# DOSSIER DE DEMANDE D'AUTORISATION ENVIRONNEMENTALE

Carrière de calcaires – Lieux-  
dits "Le Champ des Moines",  
"Arsilliers" et "La Custodelle" –  
Demande de renouvellement

Note en réponse à l'avis MRAE n°  
2022-6048

Version	Date	Description
Version 1	21-03-2023	Note en réponse aux remarques de la MRAE (avis réf. 2022-6048 du 5-4-2022)

Carte 1. Carte extraite de l'atlas des Patrimoines

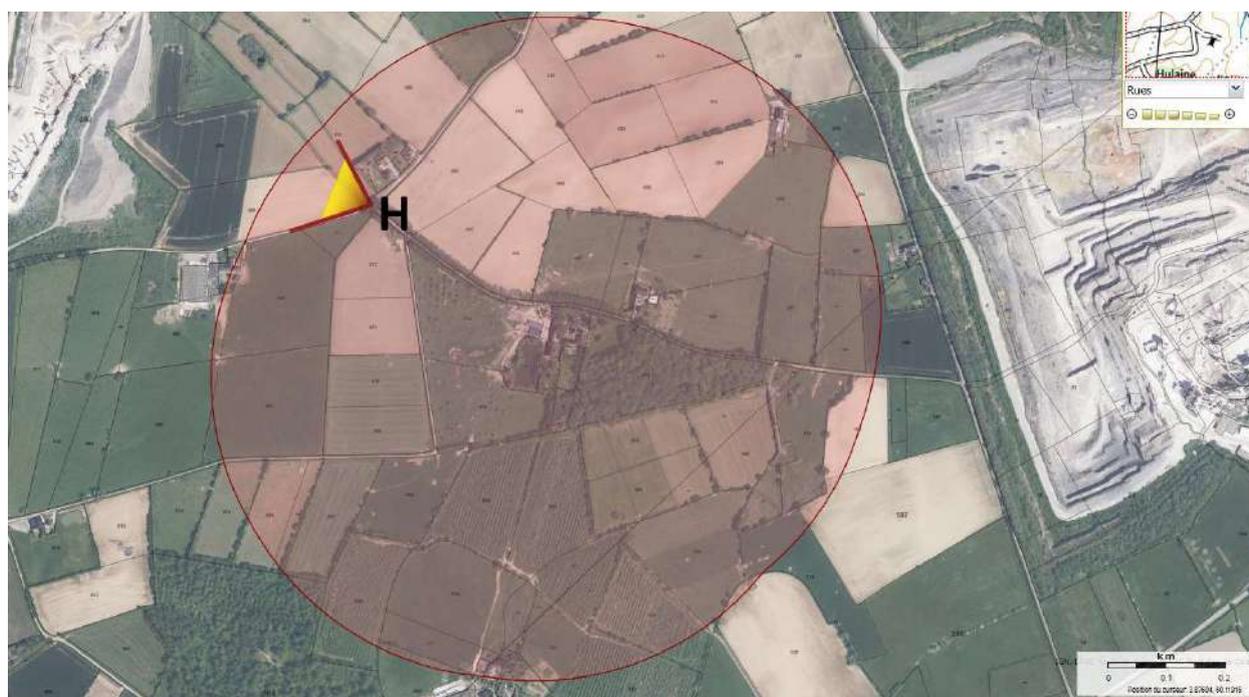
Elle est illustrée de plusieurs points de vue. Toutefois, l'absence de point de vue depuis le Château de Coutant (monument historique protégé le plus proche) est préjudiciable.

*L'autorité environnementale recommande de réaliser des photographies du site carrier depuis les éléments patrimoniaux du paysage, dont le Château de Coutant.*

L'étude paysagère a été modifiée et complétée pour tenir compte des remarques de la DREAL (courrier réf. 2022/V3/CS/91 du 7-4-2022) et de la MRAE (avis réf. 2022-6048 du 5-4-2022). Elle donne lieu à une nouvelle version (version 2) de cette étude.

À propos du château du Petit Coutant : celui-ci, inscrit MH, fait l'objet du photomontage H présenté dans l'étude. Le point de vue H est volontairement détaché des masques de la drève arborée et du parc du château pour maximiser l'impact potentiel du projet tout en restant dans le périmètre MH du château. On se situe au niveau de l'oratoire du Petit Coutant. En effet, la vue depuis le château s'avère fermée visuellement par la végétation et sans pertinence pour le cadre de l'étude d'impact paysagère du projet.
